# 復興まちづくり計画中間取りまとめ（案）に対する意見提出表

委員氏名 堀内英樹

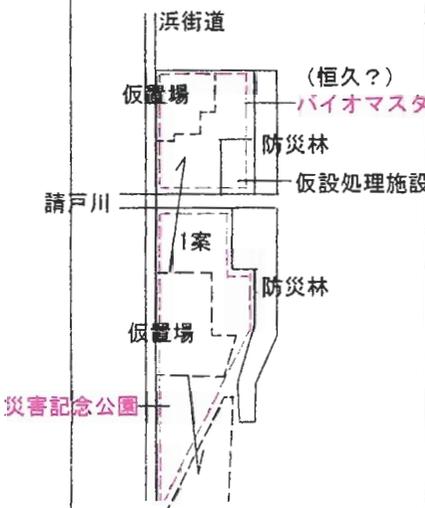
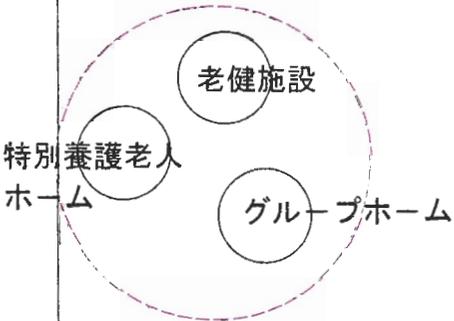
意見の対照	ご意見	修正案
<p>請戸側 災害廃棄物 仮置場予定地</p> 	<p>請戸側、棚塩側予定地 確定でしょうか。 災害記念公園を予定する とすれば、纏まりのある スペースが取れない様で すが。</p>	<p>未確定の場合 1案</p> <ul style="list-style-type: none"> <li>棚塩側にまとめてとる。 処理場搬入動線が短くて済む。</li> <li>1次計画にあったバイオマス タウンとし、仮設処理が終わり 次第、バイオ作物→エタノール 製造等に使用する。</li> <li>請戸側エリアに早期に纏まりの ある災害記念公園スペースが取 れる。</li> </ul> <p>2案 請戸側仮置き場を南側両竹と する。請戸・中浜地区西側は 纏まりのある記念公園とする。</p>
<p>貴布祢と一時滞在 施設</p>	<p>貴布祢は老健施設 一時滞在施設に転用可能か どうか疑問 帰還者で介護施設入所希望者 者が出た場合どうするのか</p>  <p>総合的医療・介護施設 ゾーン</p>	<ul style="list-style-type: none"> <li>帰町時および中長期の福祉介護 方針等があればその方針による。 但し、高齢化社会の先端を走る ことも想定される。</li> <li>居住制限地区にある（室原）に あるグループホーム・特別養護 老人ホームをも考慮した総合的 介護ゾーンとする事を提案。</li> <li>一時滞在施設は利用者数による が、いこいの村を提案。</li> </ul>
